Mission régionale d'autorité environnementale
OCCITANIE

**Avis sur la création d'un parc photovoltaïque
- commune d'Auriac-Lagast au niveau du lieu-dit : « *Les Gardelles* »
- (Aveyron)**

N°Saisine : 007463/ A P

Avis émis le 4 décembre 2025

Figure 3 : carte de synthèse des enjeux écologiques représentés au sein de l'aire d'étude

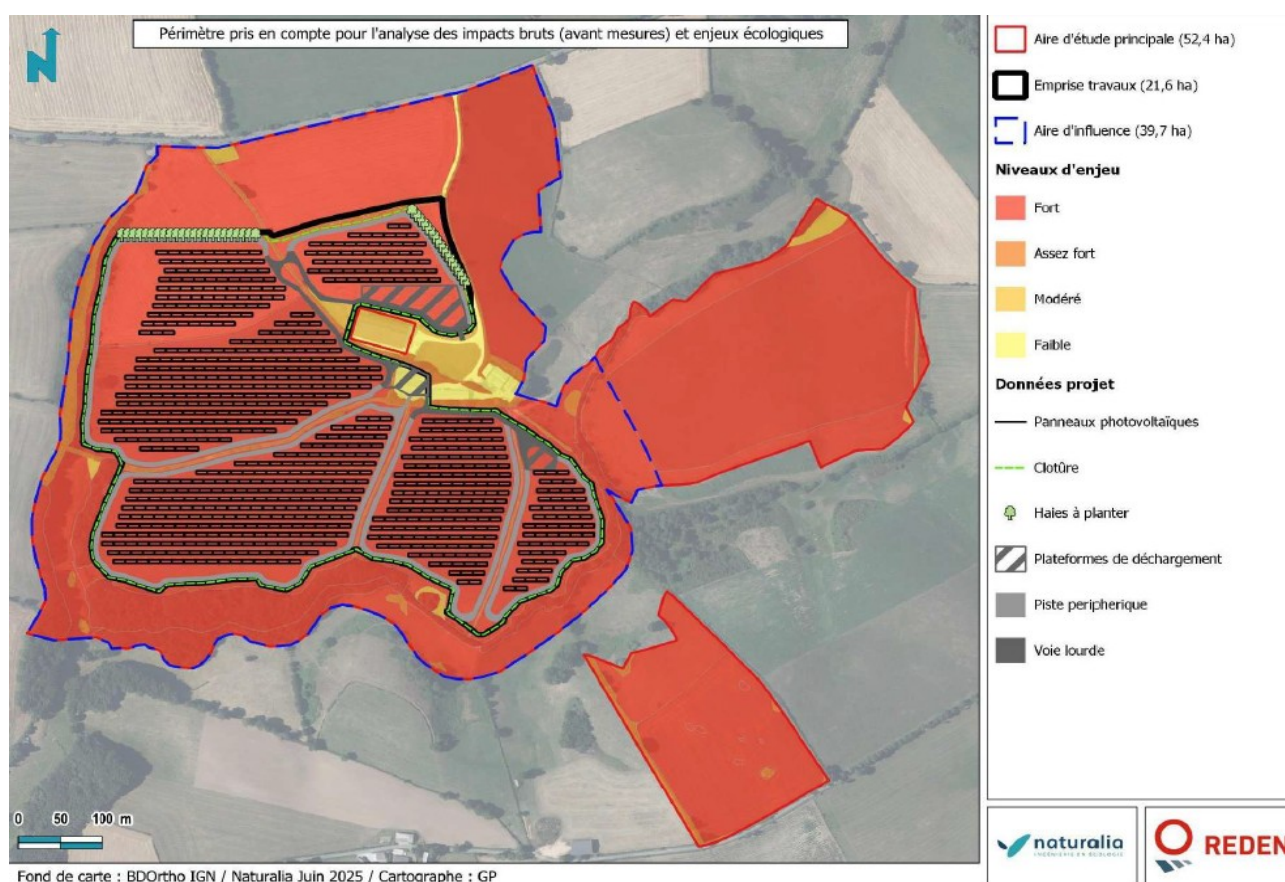
La carte de synthèse ci-dessous extraite de l'étude d'impact permet de constater que des enjeux forts marquent la quasi-totalité de la zone d'étude (figure 3) où sont implantés les équipements solaires :

Malgré les mesures d'atténuation qui sont proposées, la MRAe évalue que des impacts résiduels modérés à forts existent pour des reptiles, des amphibiens, des chauves-souris et des oiseaux. Un risque de mortalité demeure, justifiant pour la MRAe, de retenir un risque caractérisé de destruction de plusieurs espèces protégées. La zone d'étude possède des sensibilités environnementales trop importantes pour y implanter ce type de projet.

La MRAe recommande d'étudier à l'échelle de l'intercommunalité des alternatives d'implantation qui permettent de parvenir à des incidences résiduelles plus faibles pour la faune. En effet, malgré les mesures d'atténuation qui sont proposées, un risque caractérisé d'atteinte à plusieurs familles d'espèces protégées est prévisible (oiseaux, chauves-souris, reptiles...).
